DODATEK č.1 ke SMLOUVĚ O DÍLO

Dodatek č. 1 ke Smlouvě o dílo**„LC Habrový potok – stav. úpravy, LC K Bezům, LC V Kanále-opravy“.****I.****Úvodní ustanovení**

ZMĚNOVÝ LIST STAVBY

**Věc: Změna vzorového příčného řezu v místě výměny kce vozovky „LC Habrový
potok“, SoD č. S921/2017/111, 841/DAIU/051/17**

VÝMĚNA KONSTRUKCE VOZOVKY

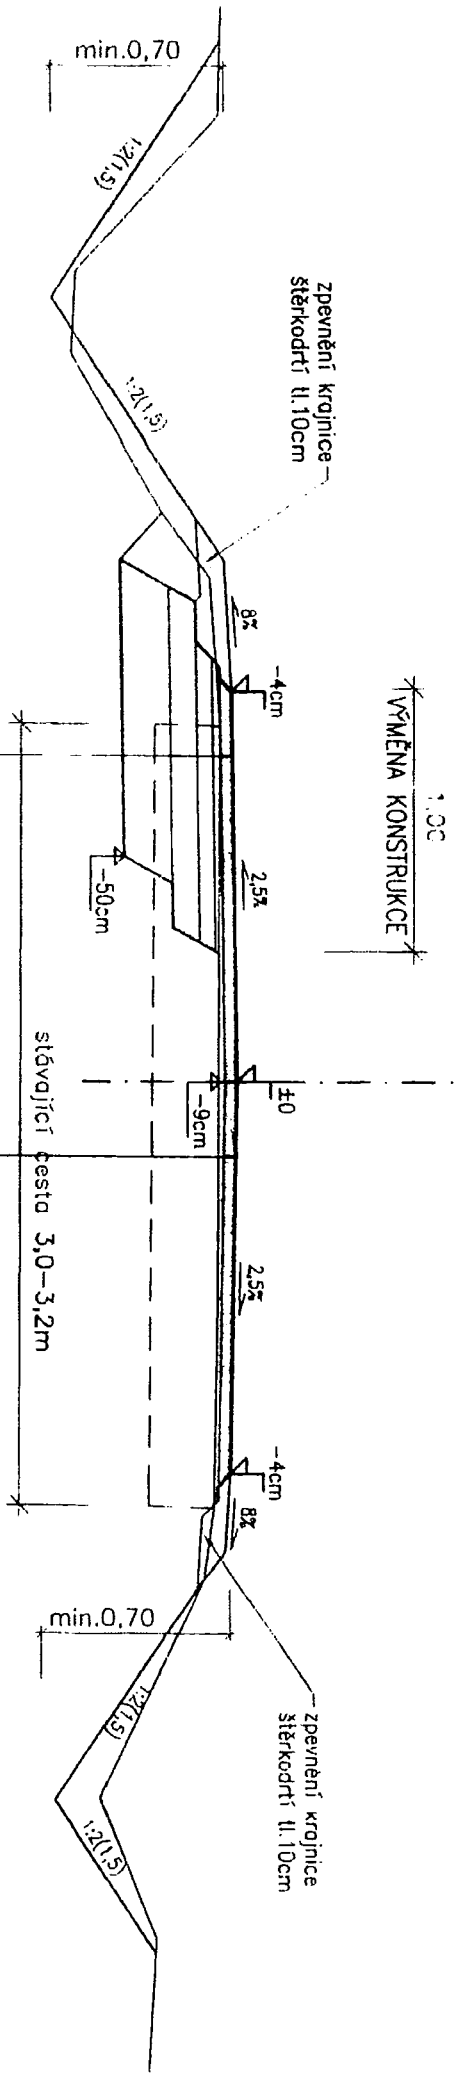
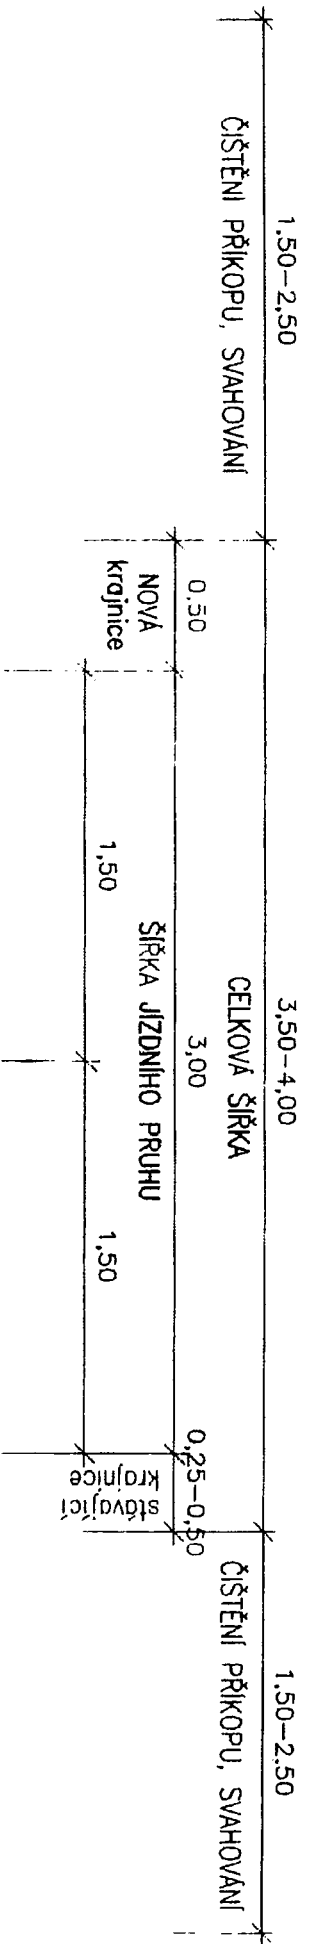
1. Změna vzorového příčného řezu v místě výměny konstrukce vozovky
2. Osazení směrových sloupků při vyústění LC na silnice

1. Po prohlídce stavby a provedení sond bylo zjištěno, že rozsah ploch výměny konstrukce je větší než předpokládá PD. Stávající podkladní vrstvy ŠD mají tl.cca 200mm. Zhotovitel navrhuje pomístnou výměnu konstrukce v max.tl.400mm dle návrhu upraveného Vzorového řezu. Tím by bylo možné zvětšit plochu výměny konstrukce s daným množstvím ŠD.
2. Dle požadavku Policie ČR,dopravního inspektorátu na vymezení účelové komunikace směrovými sloupkami Z11g (2x 2 ks) při vyústění na silnici III/2367 (ZÚ) a silnici II/236 (KÚ) - opomenutí VV

Po provedení prohlídky stavby za účasti objednatele a provedení sond jsme zjistili, že rozsah ploch výměny kce. vozovky je větší než bylo počítáno v PD. Stávající podkladní vrstvy ŠD mají tl. cca 200 mm. Proto bychom vyměňovali konstrukci v max. tloušťce 400 mm, viz. zasláný návrh upraveného Vzorového řezu. Tím bychom mohli zvětšit plochu výměny kce. bez navýšení nákladů.

S NAUŘENÝM ŘEŠENÍM SOUHLASÍM
